Informe: LM-IG-04-19

Revisión del estudio de suelos para el Proyecto Playa Naranjo – Paquera

INFORME DE LA GIRA REALIZADA AL PROYECTO PLAYA NARANJO – PAQUERA

Figura 4. Taludes de la carretera, estación 4+260

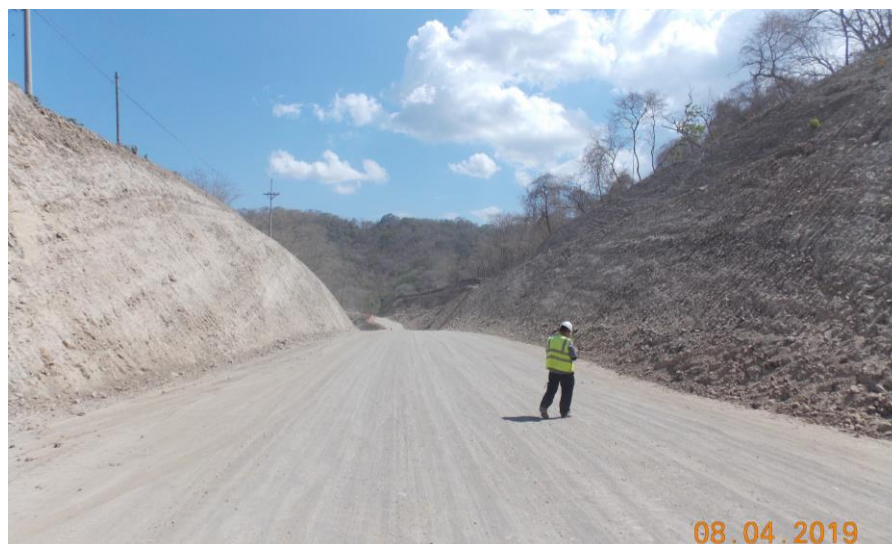
Como constante de este proyecto, los taludes de la estación 4+260 a ambas márgenes, presentan de igual forma el predominio de la mecánica de rocas en su mecanismo de falla, pues al igual que los taludes comentados anteriormente, las familias de discontinuidades son recurrentes y vuelven a generar conformaciones que eventualmente podrían generar inestabilidad de bloques.

Es por ello, que se considera recomendable realiza el análisis de proyecciones estereográficas para estar seguros de que lo obtenido en el análisis de estabilidad inicial es lo que se presenta realmente en campo, o se necesita implementar algunas medidas correctivas y preventivas para generar taludes estables. En la Figura 4 se muestran ambos taludes donde se puede notar que su altura es importante.
